配管減肉事象に係る点検に関する調査結果
訂正箇所比較表

- 1 . 配管減肉に係る点検状況 訂正箇所比較表
- 2 . 配管減肉点検結果例 訂正箇所比較表

平成16年8月

東京電力株式会社

プラント名: 福島第一原子力発電所 2号機

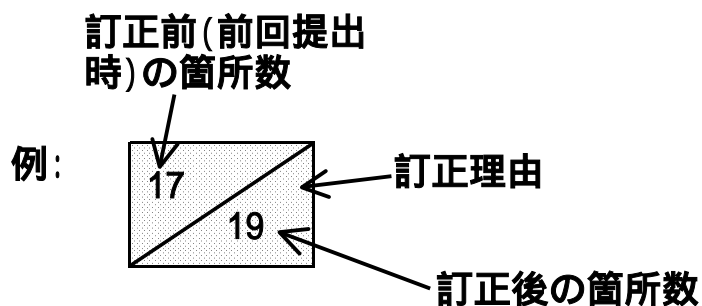
系統名	点検対象部位		肉厚管理実施部位		肉厚管理 未実施部位	備考
	当初計画	指示に基づく 確認後	点検済	点検未実施		
復水系統	1024	1024	193	831	0	
給水系統	110	110	77	33	0	
主蒸気系統	137	137	20	117	0	
抽気系統	120	120	52 46	68 74	0	
ドレン系統	732 766	732 766	129	603 637	0	ヒータベント, ドレン
合計	2123 2157	2123 2157	471 465	1652 1692	0

訂正理由 : 箇所数の数え間違い

プラント名: 福島第一原子力発電所 3号機

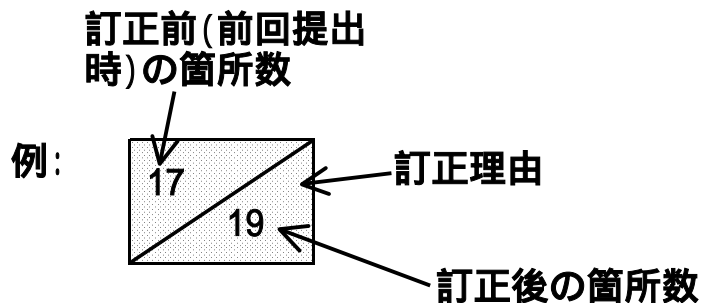
系統名	点検対象部位		肉厚管理実施部位		肉厚管理 未実施部位	備考
	当初計画	指示に基づく 確認後	点検済	点検未実施		
復水系統	1158	1158	81	1077	0	
給水系統	179 178	179 178	62 61	117	0	
主蒸気系統	145	145	7	138	0	
抽気系統	241	241	82 80	159 161	0	
ドレン系統	580 593	580 593	107 104	473 489	0	ヒータベント, ドレン
合計	2303 2315	2303 2315	339 333	1964 1982	0

訂正理由 : 箇所数の数え間違い

プラント名: 福島第一原子力発電所 4号機

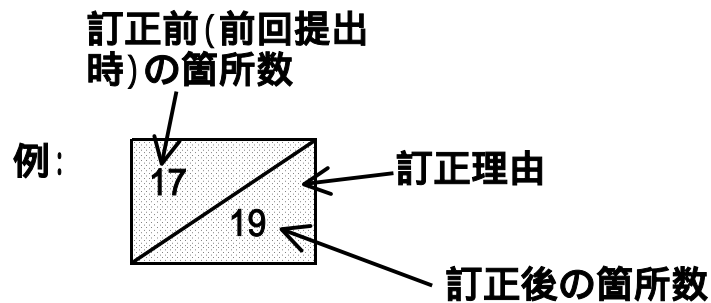
系統名	点検対象部位		肉厚管理実施部位		肉厚管理 未実施部位	備考
	当初計画	指示に基づく 確認後	点検済	点検未実施		
復水系統	1001	1001	56	945	0	
給水系統	206	206	116	90	0	
主蒸気系統	187	187	0 11	187 176	0	
抽気系統	32	32	0	32	0	
ドレン系統	432	432	0	432	0	ヒータベント, ドレン
合計	1858	1858	172 183	1686 1675	0

訂正理由 : 転記ミス

プラント名: 福島第一原子力発電所 5号機

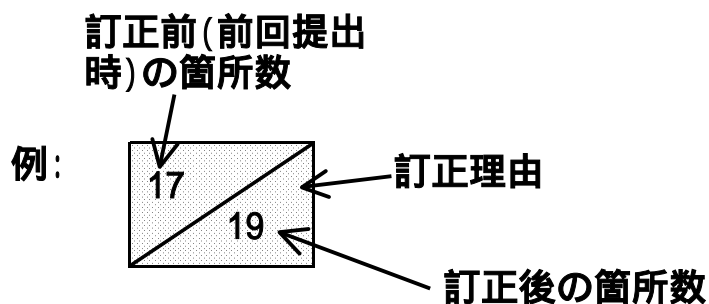
系統名	点検対象部位		肉厚管理実施部位		肉厚管理 未実施部位	備考
	当初計画	指示に基づく 確認後	点検済	点検未実施		
復水系統	945	945	190	755	0	
給水系統	235	235	136	99	0	
主蒸気系統	186	186	20	166	0	
抽気系統	261 184	261 184	94 61	167 123	0	
ドレン系統	778	778	222 220	556 558	0	ヒータベント, ドレン
合計	2405 2328	2405 2328	662 627	1743 1701	0

訂正理由 : 箇所数の数え間違い

プラント名: 福島第一原子力発電所 6号機

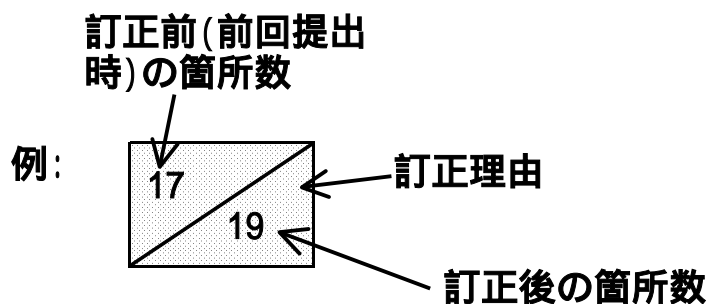
系統名	点検対象部位		肉厚管理実施部位		肉厚管理 未実施部位	備考
	当初計画	指示に基づく 確認後	点検済	点検未実施		
復水系統	1379 1420	1379 1420	218 248	1161 1172	0	
給水系統	277	277	187	90	0	
主蒸気系統	235 194	235 194	26 20	209 174	0	
抽気系統	64	64	12	52	0	
ドレン系統	778 770	778 770	155 130	623 640	0	ヒータベント, ドレン
合計	2733 2725	2733 2725	598 597	2135 2128	0

訂正理由 : 箇所数の数え間違い

プラント名: 福島第二原子力発電所 1号機

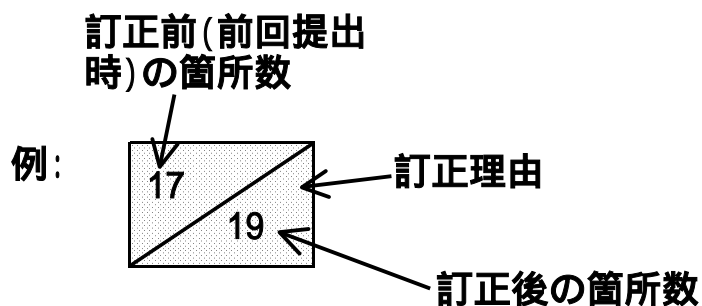
系統名	点検対象部位		肉厚管理実施部位		肉厚管理 未実施部位	備考
	当初計画	指示に基づく 確認後	点検済	点検未実施		
復水系統	1551 1559	1551 1559	821 66	730 1493	0	
給水系統	193 192	193 192	144 115	49 77	0	
主蒸気系統	244 231	244 231	64 43	180 188	0	
抽気系統	119 118	119 118	18 8	101 110	0	
ドレン系統	694 687	694 687	73 40	621 647	0	ヒータベント, ドレン
合計	2801 2787	2801 2787	1120 272	1681 2515	0

訂正理由 : 箇所数の数え間違い
 : 転記ミス
 : 集計ミス

プラント名: 福島第二原子力発電所 2号機

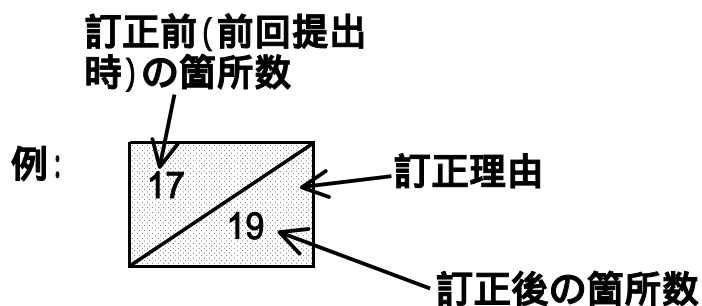
系統名	点検対象部位		肉厚管理実施部位		肉厚管理 未実施部位	備考
	当初計画	指示に基づく 確認後	点検済	点検未実施		
復水系統	1663	1663	129 133	1534 1530	0	
給水系統	307	307	78 81	229 226	0	
主蒸気系統	286	286	17 19	269 267	0	
抽気系統	21	21	0	21	0	
ドレン系統	856	856	0	856	0	ヒータベント, ドレン
合計	3133	3133	224 233	2909 2900	0

訂正理由 : 箇所数の数え間違い
 : 転記ミス

プラント名: 福島第二原子力発電所 3号機

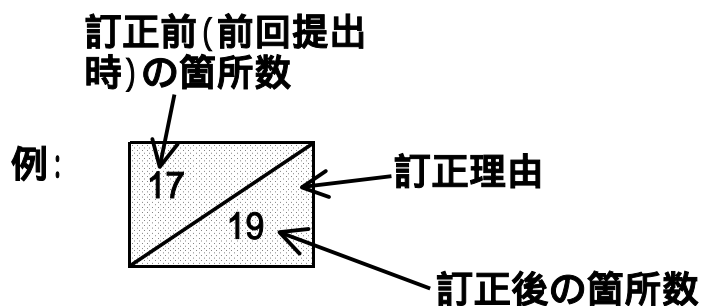
系統名	点検対象部位		肉厚管理実施部位		肉厚管理 未実施部位	備考
	当初計画	指示に基づく 確認後	点検済	点検未実施		
復水系統	1594 1876	1594 1876	474 148	1120 1728	0	
給水系統	201	201	177 113	24 88	0	
主蒸気系統	305 301	305 301	102 68	203 233	0	
抽気系統	81	81	12 0	69 81	0	
ドレン系統	656 658	656 658	79 46	577 612	0	ヒータベント, ドレン
合計	2837 3117	2837 3117	844 375	1993 2742	0

訂正理由 : 箇所数の数え間違い
 : 転記ミス
 : 集計ミス

プラント名: 福島第二原子力発電所 4号機

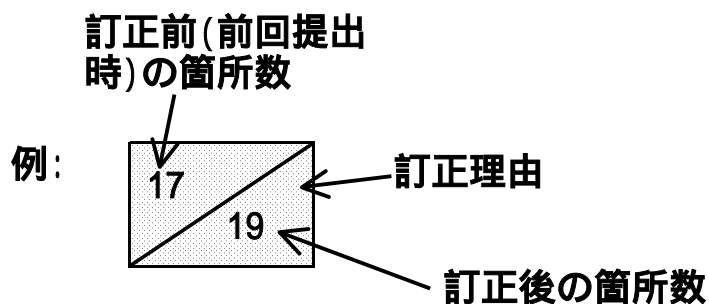
系統名	点検対象部位		肉厚管理実施部位		肉厚管理 未実施部位	備考
	当初計画	指示に基づく 確認後	点検済	点検未実施		
復水系統	1451	1451	75 77	1376 1374	0	
給水系統	345	345	62	283	0	
主蒸気系統	347	347	6	341	0	
抽気系統	44	44	0	44	0	
ドレン系統	440	440	1	439	0	ヒータベント, ドレン
合計	2627	2627	144 146	2483 2481	0

訂正理由 : 転記ミス

プラント名: 柏崎刈羽原子力発電所 1号機

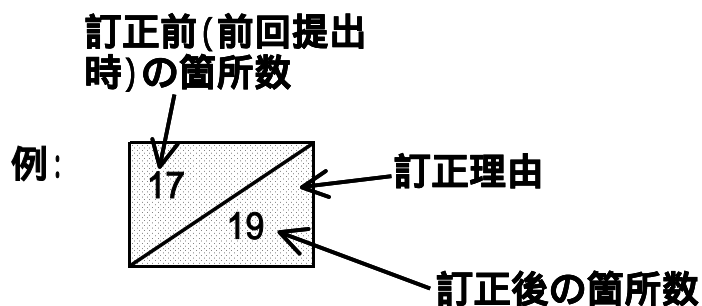
系統名	点検対象部位		肉厚管理実施部位		肉厚管理 未実施部位	備考
	当初計画	指示に基づく 確認後	点検済	点検未実施		
復水系統	1662 1734	1662 1734	424 203	1238 1531	0	
給水系統	204 222	204 222	73 91	131 131	0	
主蒸気系統	217	217	97	120	0	
抽気系統	58	58	3 4	55 54	0	
ドレン系統	545 527	545 527	70 68	475 459	0	ヒータベント, ドレン
合計	2686 2758	2686 2758	667 463	2019 2295	0

訂正理由 : 箇所数の数え間違い
: 集計ミス

プラント名：柏崎刈羽原子力発電所 2号機

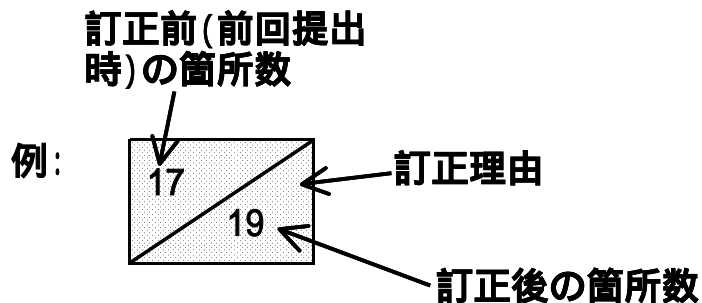
系統名	点検対象部位		肉厚管理実施部位		肉厚管理 未実施部位	備考
	当初計画	指示に基づく 確認後	点検済	点検未実施		
復水系統	2043 2031	2043 2031	294 184	1749 1847	0	
給水系統	259 260	259 260	32	227 228	0	
主蒸気系統	228	228	17	211	0	
抽気系統	67 68	67 68	2	65 66	0	
ドレン系統	459 460	459 460	55	404 405	0	ヒータベント, ドレン
合計	3056 3047	3056 3047	400 290	2656 2757	0

訂正理由：箇所数の数え間違い

プラント名: 柏崎刈羽原子力発電所 3号機

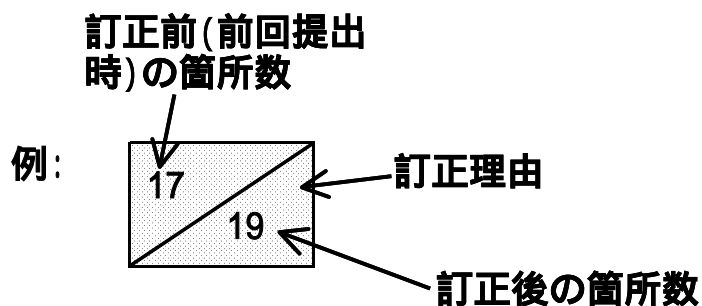
系統名	点検対象部位		肉厚管理実施部位		肉厚管理 未実施部位	備考
	当初計画	指示に基づく 確認後	点検済	点検未実施		
復水系統	1776 1771	1776 1771	68 71	1708 1700	0	
給水系統	235	235	21	214	0	
主蒸気系統	153 152	153 152	16 15	137	0	
抽気系統	60	60	3	57	0	
ドレン系統	449	449	35	414	0	ヒータベント, ドレン
合計	2673 2667	2673 2667	143 145	2530 2522	0

訂正理由 : 箇所数の数え間違い

プラント名: 柏崎刈羽原子力発電所 4号機

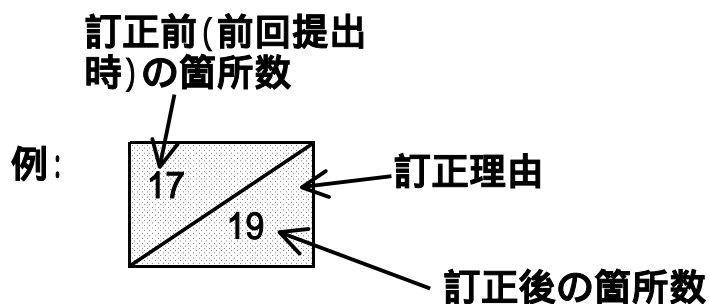
系統名	点検対象部位		肉厚管理実施部位		肉厚管理 未実施部位	備考
	当初計画	指示に基づく 確認後	点検済	点検未実施		
復水系統	1140 1132	1140 1132	65 71	1075 1061	0	
給水系統	304 309	304 309	32 35	272 274	0	
主蒸気系統	214	214	4	210	0	
抽気系統	29	29	0	29	0	
ドレン系統	302	302	9 13	293 289	0	ヒータベント, ドレン
合計	1989 1986	1989 1986	110 123	1879 1863	0

訂正理由 : 箇所数の数え間違い

プラント名: 柏崎刈羽原子力発電所 5号機

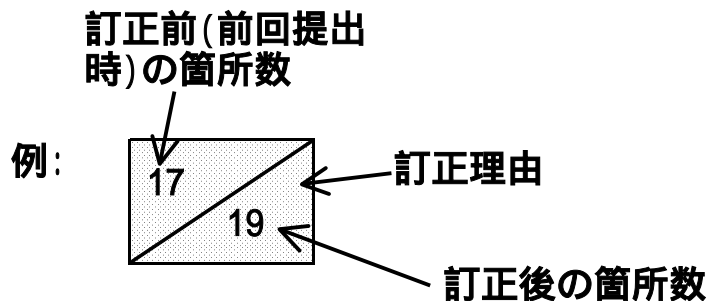
系統名	点検対象部位		肉厚管理実施部位		肉厚管理 未実施部位	備考
	当初計画	指示に基づく 確認後	点検済	点検未実施		
復水系統	1231 1456	1231 1456	67 71	1164 1385	0	
給水系統	344 358	344 358	24 29	320 329	0	
主蒸気系統	339 341	339 341	27 29	312	0	
抽気系統	72 48	72 48	0	72 48	0	
ドレン系統	393	393	11 10	382 383	0	ヒータベント, ドレン
合計	2379 2596	2379 2596	129 139	2250 2457	0

訂正理由 : 箇所数の数え間違い
: 集計ミス

プラント名: 柏崎刈羽原子力発電所 6号機

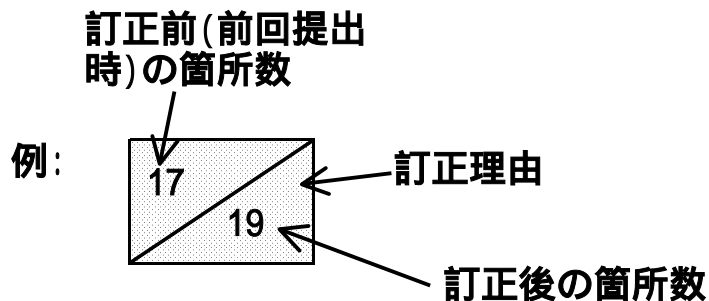
系統名	点検対象部位		肉厚管理実施部位		肉厚管理 未実施部位	備考
	当初計画	指示に基づく 確認後	点検済	点検未実施		
復水系統	1315 1318	1315 1318	3 33	1312 1285	0	
給水系統	271 374	271 374	2 8	269 366	0	
主蒸気系統	174 204	174 204	5	169 199	0	
抽気系統	48	48	0	48	0	
ドレン系統	956 1013	956 1013	17 20	939 993	0	ヒータベント, ドレン
合計	2764 2957	2764 2957	27 66	2737 2891	0

訂正理由 : 箇所数の数え間違い
: 集計ミス

プラント名: 柏崎刈羽原子力発電所 7号機

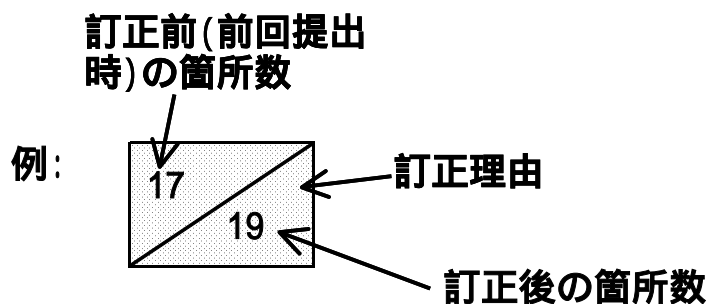
系統名	点検対象部位		肉厚管理実施部位		肉厚管理 未実施部位	備考
	当初計画	指示に基づく 確認後	点検済	点検未実施		
復水系統	1922 1915	1922 1915	61 62	1861 1853	0	
給水系統	268 271	268 271	17	251 254	0	
主蒸気系統	220	220	0	220	0	
抽気系統	143 79	143 79	0	143 79	0	
ドレン系統	743 772	743 772	24 29	719 743	0	ヒータベント, ドレン
合計	3296 3257	3296 3257	102 108	3194 3149	0

訂正理由 : 箇所数の数え間違い
